GOVERNO DO ESTADO DE MINAS GERAIS

Secretaria de Estado de Meio Ambiente e Desenvolvimento Sustentável

**Parecer Técnico de Licença Ambiental Simplificada (RAS) nº 0671267/2018**

O empreendimento Mineração Félix Ltda – Maristela de Minas atuará no ramo de mineração, exercendo suas atividades na Fazenda Pedra das Gerais no município de Curral de Dentro - MG. Em 18/09/2018, foi formalizado, na Supram Jequitinhonha, o processo administrativo de licenciamento ambiental simplificado de nº 8558/2018/001/2018, via Relatório Ambiental Simplificado (RAS).

Figura 01- Imagens do Google Earth Pro com polígonos do DNPM na área do empreendimento.

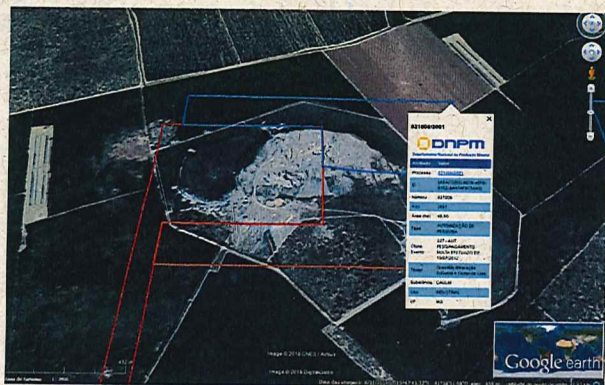
Considerando também que na área requerida para a atividade de lavra, conforme polígono do empreendimento, existe três DNPM's sendo dois relacionados ao CNPJ 26.344.002/0001-91 (DNPM Nº 831006/2001 e DNPM Nº 32629/1987) e um ao CNPJ do empreendimento em questão (DNPM Nº 831001/2001 em fase de requerimento de lavra).

Em conclusão, com fundamento nas informações constantes do Relatório Ambiental Simplificado (RAS) e em pesquisa no Departamento de Produção Mineral e Infraestrutura de Dados Espaciais do Sistema Estadual de Meio Ambiente e Recursos Hídricos (IDE-Sisema) sugere-se o indeferimento do presente processo
